丹生ダム建設事業の検証に係る検討に関する意見募集について

丹生ダム建設事業の検証に係る検討に関する意見 3) その他の意見

「異常渇水対策容量」が不要なことは、近畿地方整備局自らが立証している

直近の実績取水水量における琵琶湖水位(試算③結果)

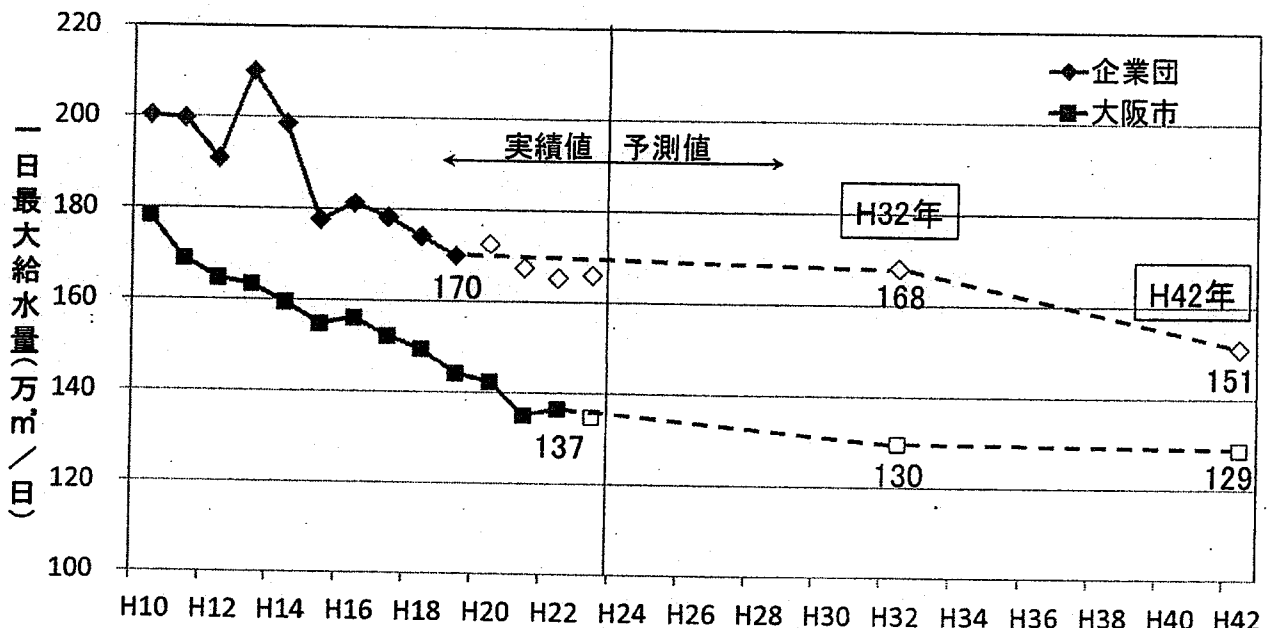
近畿地方整備局は異常渇水対策が必要な理由を「琵琶湖水位が利用低水位（BSL-1.5m）を切るため」としているが、第2回幹事会（H24.8.28）での配布資料「参考一2」において、近年の水需要の減少のため既往最大渇水が再来した場合でも利用低水位を切らない試算結果を示しており、自らこの容量の不要性を立証している。

上記資料「参考一2」（p.8）（→添付〔資料A〕参照）に示されている「直近の実績取水量における琵琶湖水位（試算③結果）」では、既往最大渇水の流況を前提に、平成21年度の実績取水量での試算結果が示されているが、その「ケース4」において、「渇水補給なし」つまり「異常渇水対策容量なし」の場合でも琵琶湖水位がBSL-1.43mまでしか下がらないことが明記されている。

他方、淀川での取水量No.1の大阪広域水道企業団とNo.2の大阪市が最近、将来の水需要予測を発表しており（→添付〔資料B〕参照）、これによれば両者の今後の給水量は減少を続け、平成42年度には両者の一日最大給水量は平成21年度よりも更に25万m³減少するとしているから、今後、仮に既往最大渇水が再来したとしても、琵琶湖水位はBSL-1.43mを上回りこそすれ、利用低水位（BSL-1.5m）を下回ることは無い。

従って、丹生ダムまたは琵琶湖に異常渇水対策容量4050万m³を貯留する必要性は皆無である。

例えば試算③結果ケース4（直近の実績取水量における琵琶湖水位）では、既往最大渇水の流況においてH21年度の上工水取水実績（農水はH15～17平均の月別最大取水実績）の試算結果が「異常渇水対策容量ナシ」の場合でもBSL-1. 43mまでしか下がらないとしている。

しかし、琵琶湖水位はBSL-1. 28m位に~~下~~^るが~~下~~のではないか。その理由は、近畿地方整備局が示すH21年度取水実績が回答日によって異なっているからである。又、農水を「月別最大取水量」とすることは、1年の内353日は真実の取水量を上回るので（琵琶湖の水位を真実よりも引き下げることになる）不適切であることは明白である。

上工水を「低い方の整備局回答実績値（これが真実の実績値か?）」に、農水を「H15～17平均の月別平均取水量」に訂正すると、両者の6カ月分の取水量の差は琵琶湖水位の約15cmに相当する。このことは丹生ダムの異常渇水対策容量が全く無用であることを示していると思う。

H15年(2003年)高時川頭首工の取水量と自然流量 (湖北土地改良区データ)

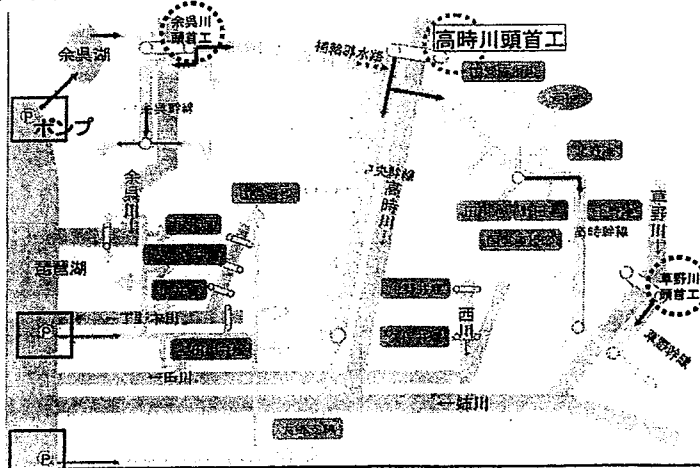
それは農業水路の維持や、この地域の環境的な機能を目的として、この時期についてもなお、2.490m³/sの農業水利権が設定され、これに基づく取水が高時川頭首工で実施されているからであり、この川の自然流量が少ない日には、これが直接の原因となって瀬切れが発生していることが「中間報告」の資料から読み取れます（→資料 4）。

それは農業水路の維持や、この地域の環境的な機能を目的として、この時期についてもなお、2.490m³/sの農業水利権が設定され、これに基づく取水が高時川頭首工で実施されているからであり、この川の自然流量が少ない日には、これが直接の原因となって瀬切れが発生していることが「中間報告」の資料から読み取れます(→資料4)。
